Nábřeží řeky Svatky - Realizace protipovodňových opatření  
města Brna – etapy VII a VIII (ORG 5344)

### ZL 36

D\_03 SO 07.01 Svislé protipovodňové a opěrné konstrukce

- ZM 019 Kolize PP zdi s vedením plynu u viaduktu

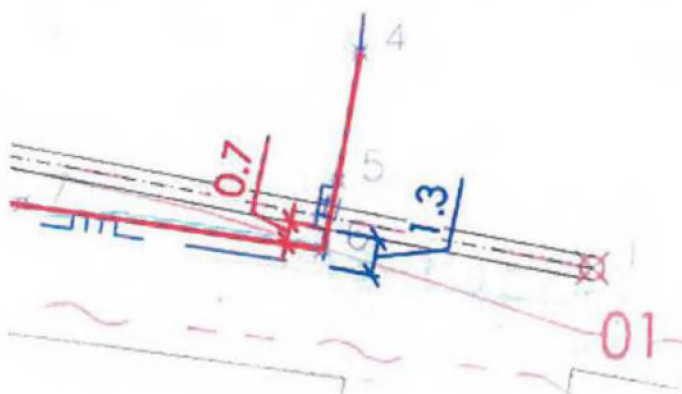
Dobrý den,  
V příloze zasílám v závislosti na zjištěnou polohu plynu úpravu vytyčovacího výkresu. Došlo ke zrušení body 1 a doplnění bodů B68 a B69. Výkres je jak v dwg tak i pdf. Tato úprava nemá vliv na výkaz výměr daného stavebního objektu SO 07.01. Došlo k přidání lomového bodu na ŽB stěně.

Jen pro info, níže obrázek zobrazuje polohu plynu dle poskytnutých podkladů (modrá barva) a zaměření na stavbě (červená barva).

# PROTIPOVODŇOVÁ ŽELEZOBETONOVÁ STĚNA SO 07.01 - VÝKRES TVARU + SCHÉMA VÝZTUŽE

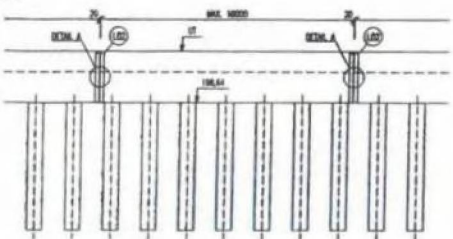
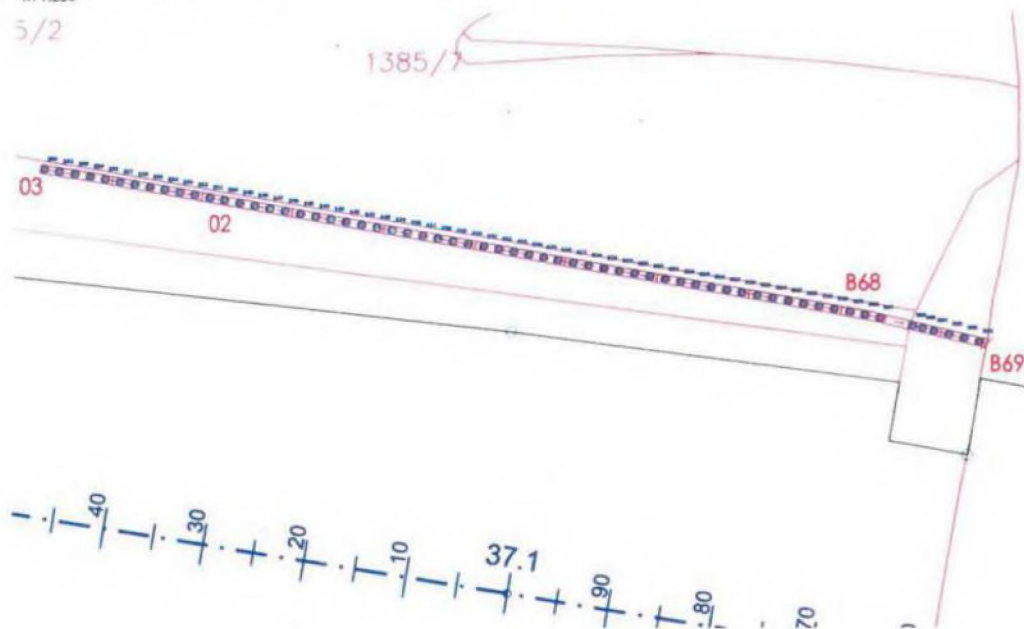
Na základě zjištěné kolize pilotové stěny SO 07.01 se stávajícím STL plynovodem (zjištěna nová poloha plynu), tj. stěna je navržena v menší vzdálenosti než 1,0 m od plynovodu.

AD předložil opravenou DPS se zapracovanými připomínkami a dále byly předloženy vytyčovací výkresy pro jednotlivé piloty.
